Damos respuesta a la nota **DEIA-DEEIA-AC-0089-0807-2022**, donde se solicita una segunda información aclaratoria al Estudio de Impacto Ambiental (ESIA) Categoría II, titulado "**COMPLEJO TURÍSTICO COROTÚ PLAZA**" a desarrollarse en el corregimiento de Bejucu, distrito de Chame, provincia de Panamá Oeste.

A continuación, presentamos las consultas efectuadas y sus respectivas respuestas:

ANEXO 2
PLANOS DE LA SERVIDUMBRE DEL RÍO LAGARTO
RESPUESTA 2 LETRA b.

ER CARVAJAL & ASOCIADOS,S.A.
ADMINISTRACIÓN DERECHOS DE SERVIDUMBRES
REVISADO ARQ. ER CAVAJAL

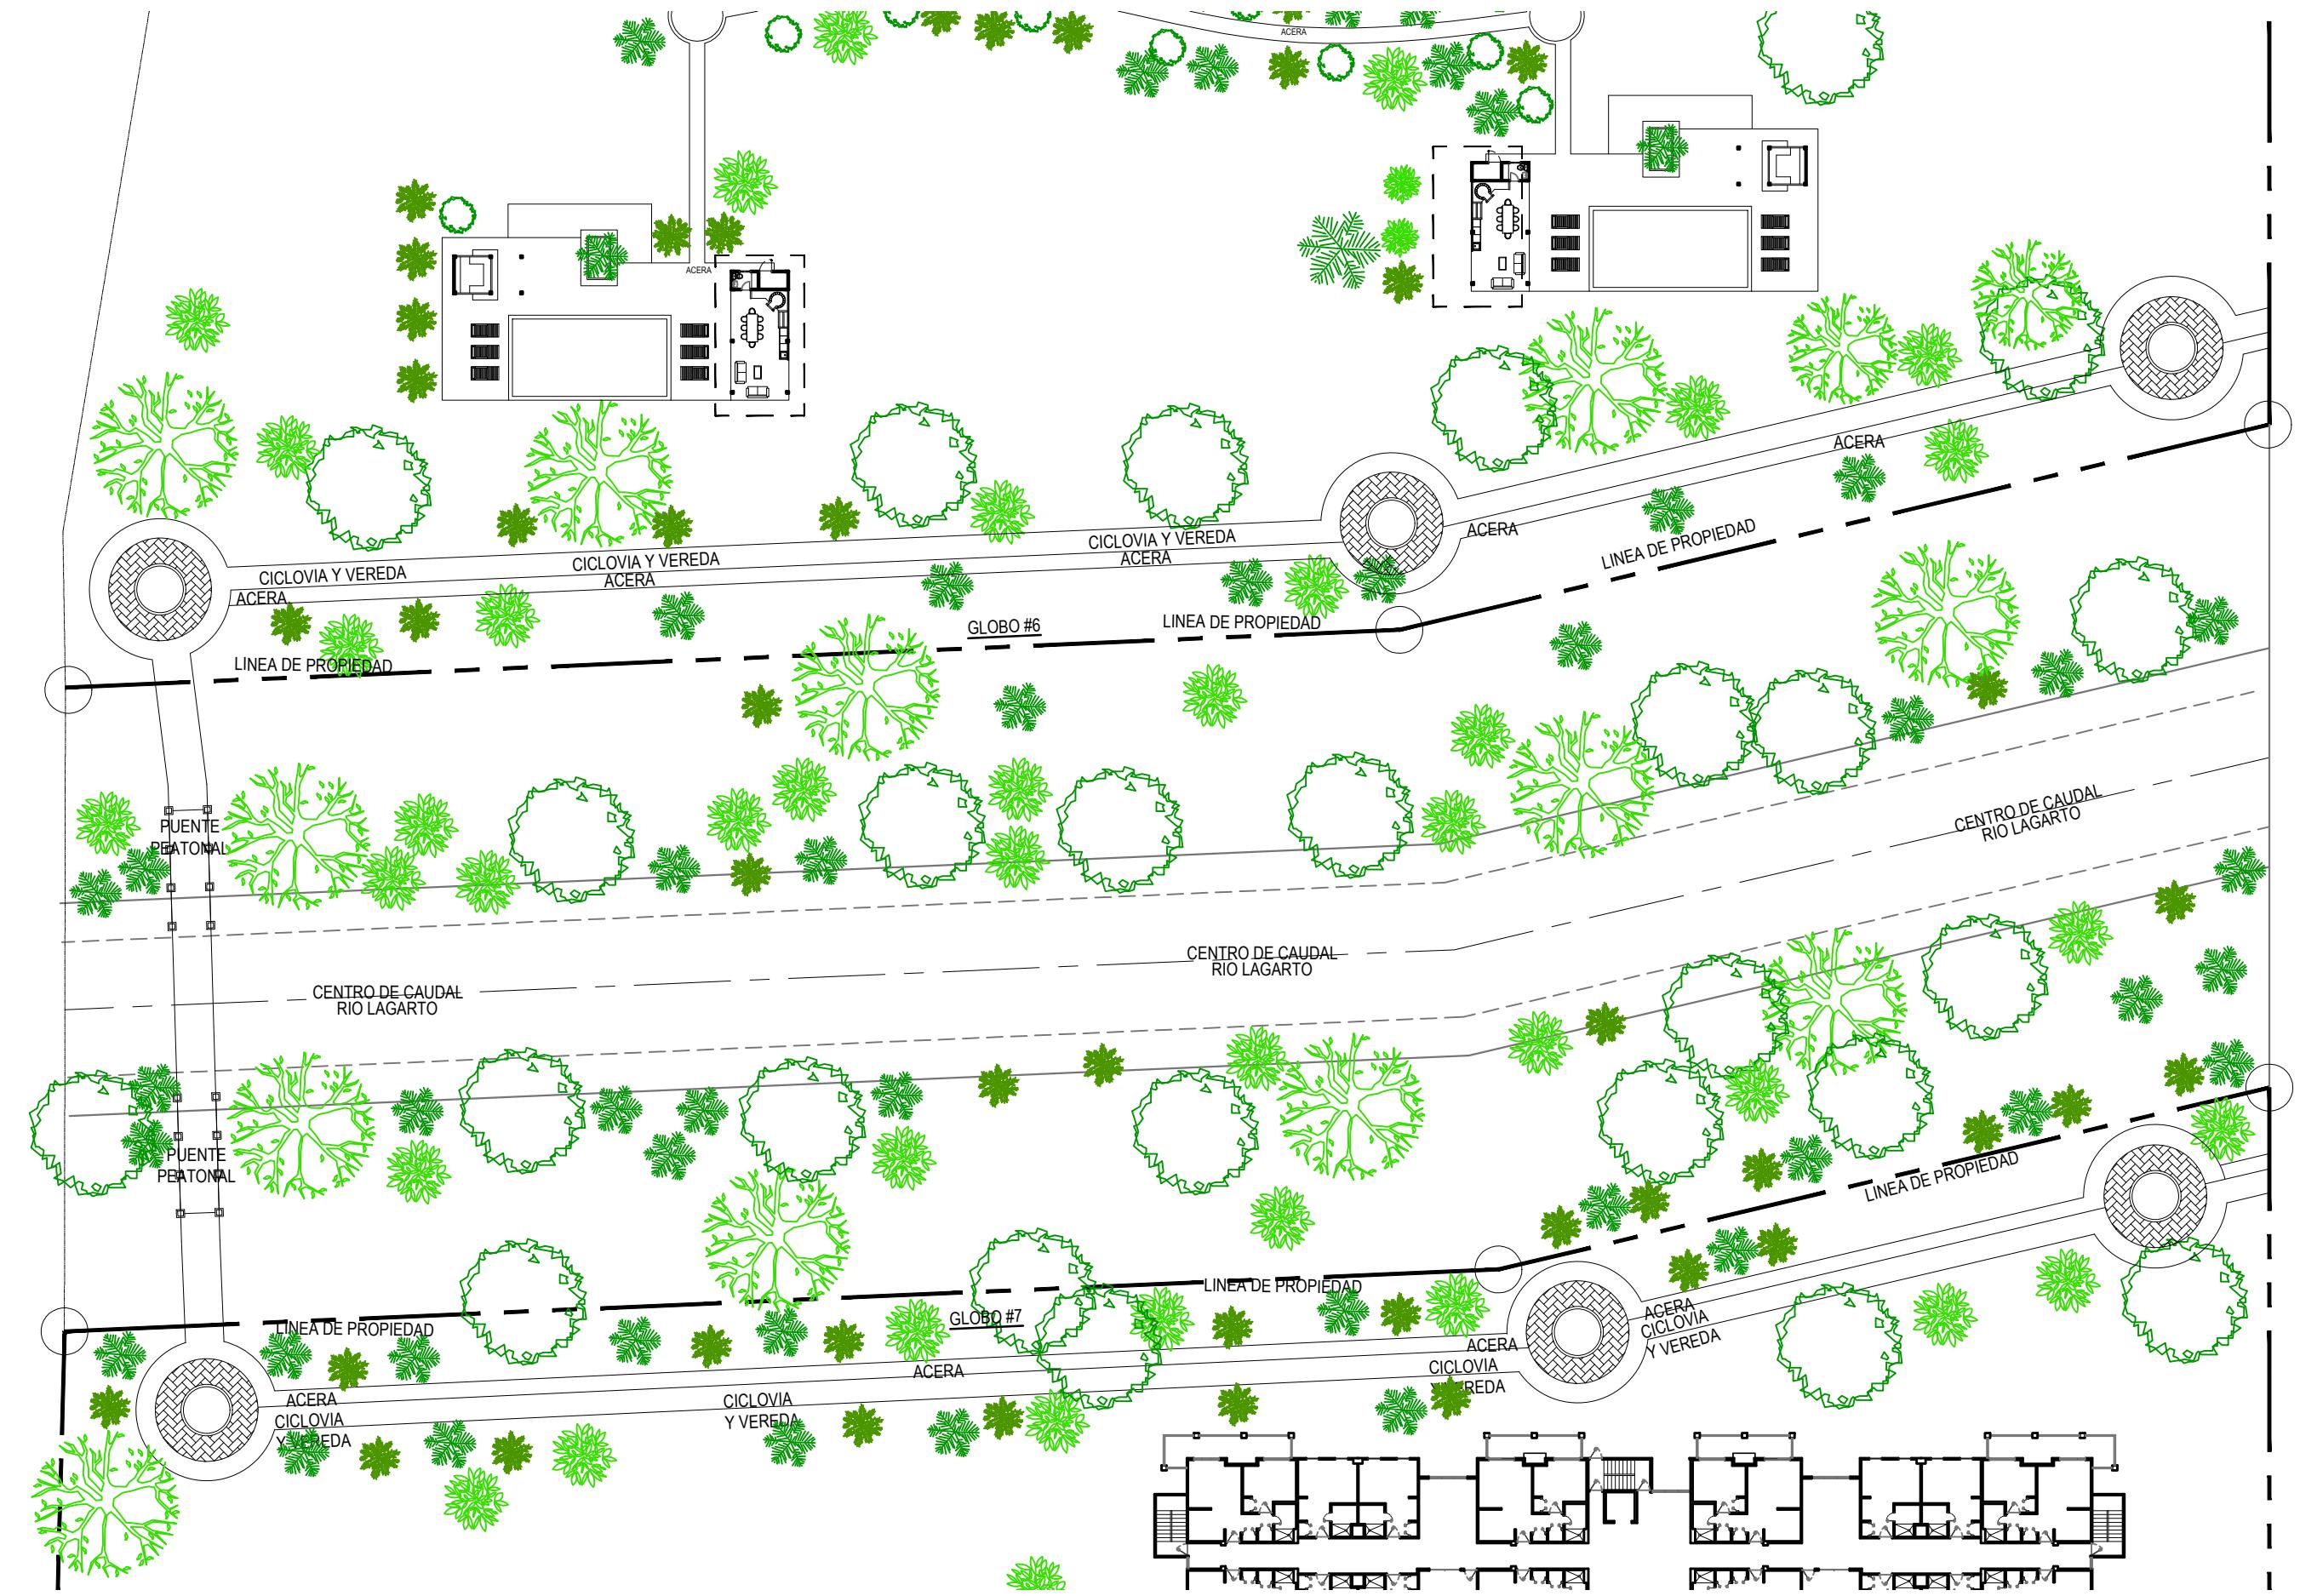
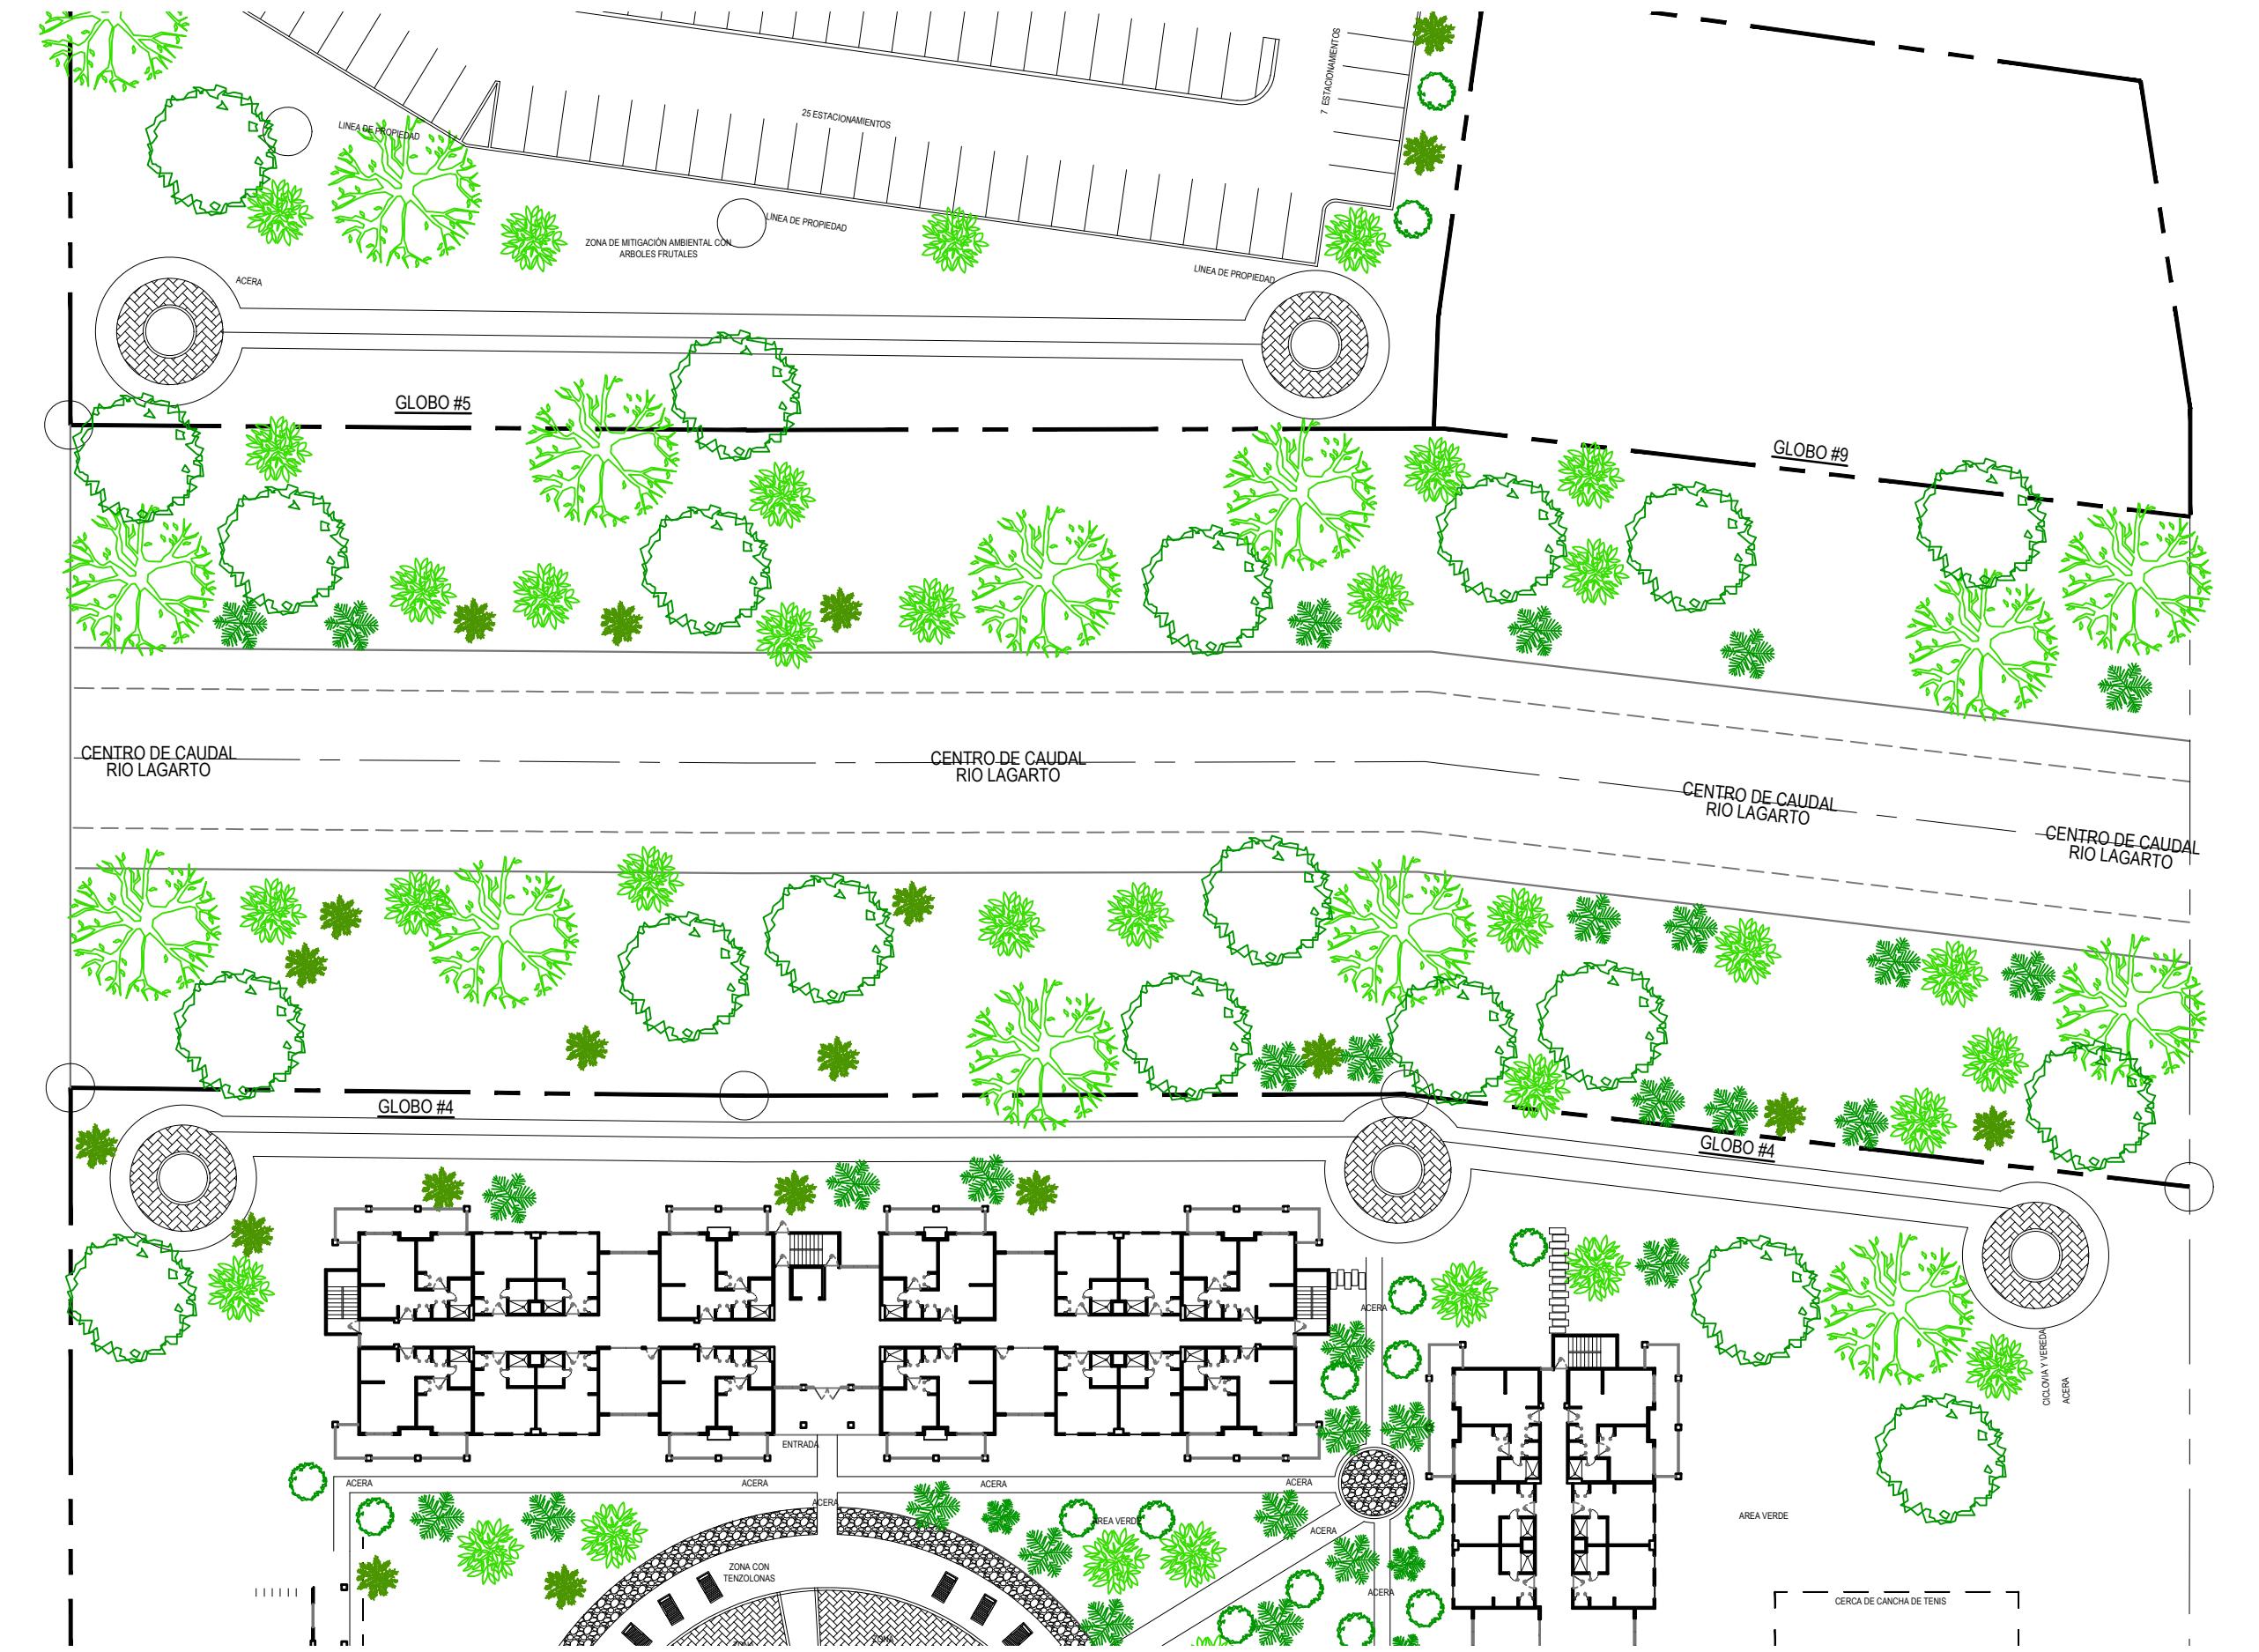
- b. Aclarar si el alcance del proyecto contempla la construcción de una ciclovía. En caso de ser afirmativo, debe ubicar la infraestructura fuera de la zona de protección.
- c. Aclarar si el alcance del proyecto contempla otras obras en cauce, además de la indicada en el EslA (puente vehicular sobre el Río Lagarto). En caso de ser afirmativo, deberá:
- Presentar coordenadas de ubicación y dimensiones de las obras en cauce.
 - Identificar los impactos generados por las actividades a ejecutar, y las medidas de prevención y mitigación a implementar.

- a. Se presentan a continuación las coordenadas UTM de la franja de protección del río Lagarto y su superficie estimada.

- b. Efectivamente se contempla la construcción de una ciclovía, la cual se construirá fuera del área de protección del río Lagarto. Se adjunta a esta nota, una imagen demostrativa de la configuración de esta en plano (anexo 2).
- c. Efectivamente se contempla la construcción de un puente peatonal que sirve de interconexión entre ciclovías. La ubicación de las coordenadas de este puente peatonal y su dimensión se presentan a continuación:
